# 改善箇所説明図

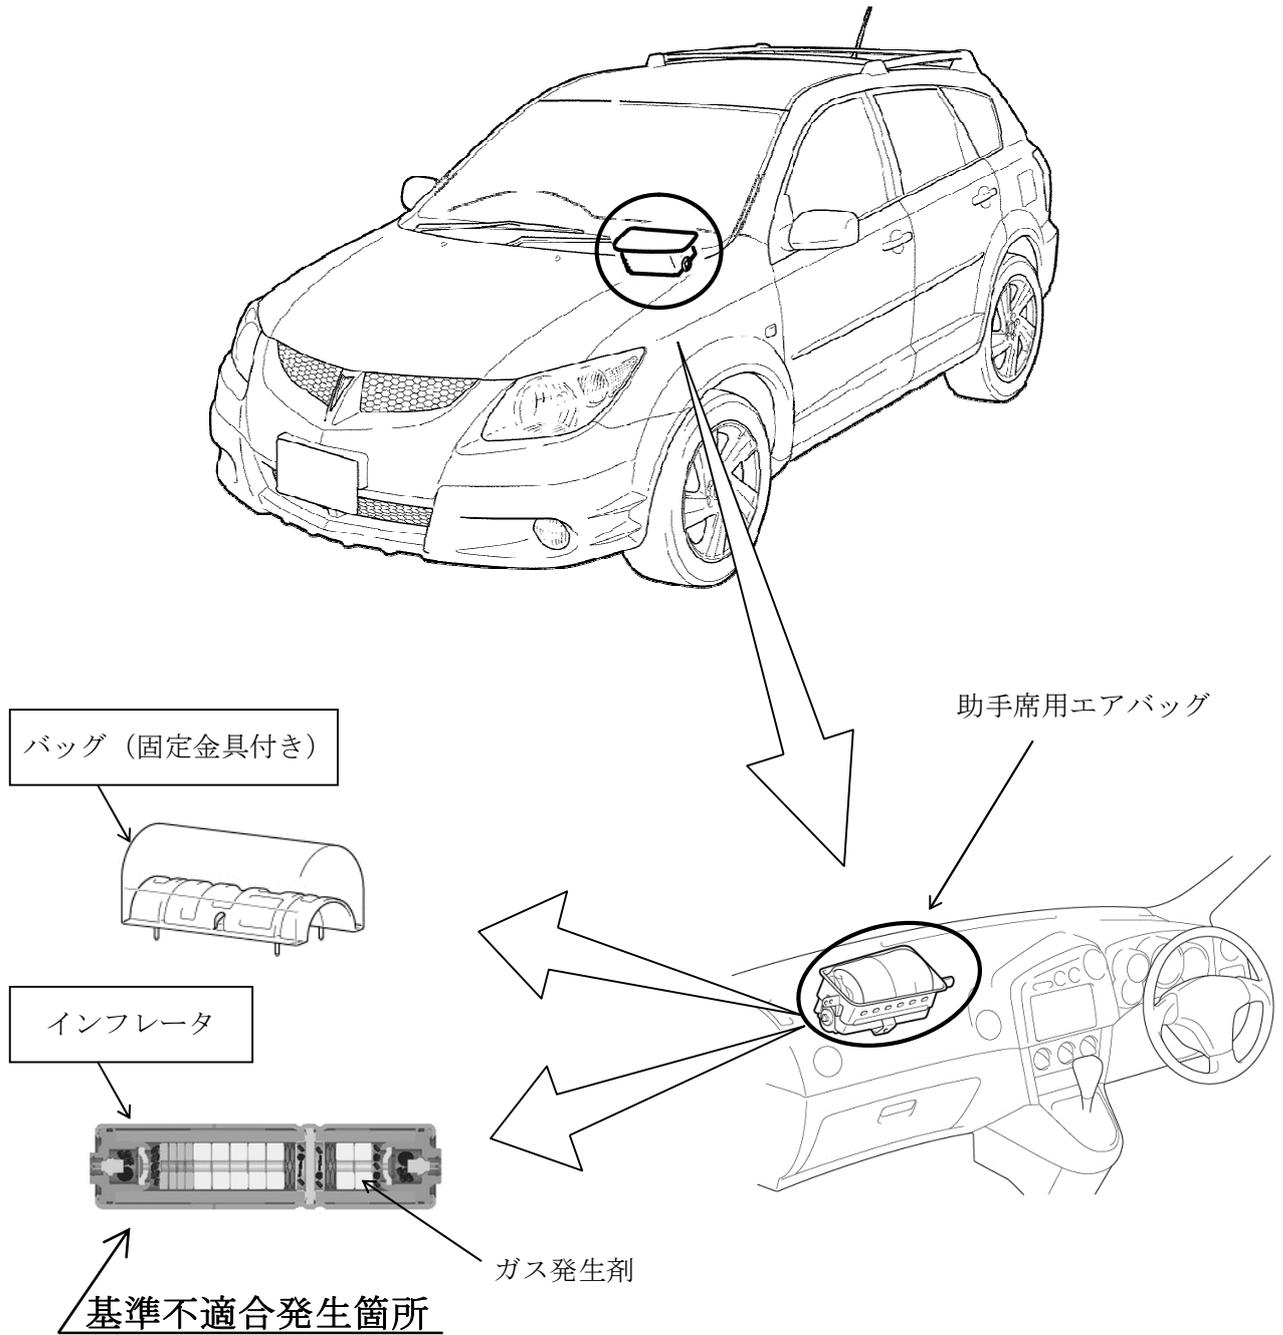
助手席用エアバッグのインフレーター（膨張装置）において、ガス発生剤の吸湿防止が不適切なため、温度および湿度変化の繰り返しによりガス発生剤が劣化することがある。このため、エアバッグ展開時にインフレーター容器が破損するおそれがある。

全車両、予防的措置としてエアバッグインフレーターを代替品と交換するとともに、バッグ（固定用金具付き）を対策品に交換する。

識別：改善済車両には車台番号打刻のハイフン上部に黄色ペイントを塗布する。
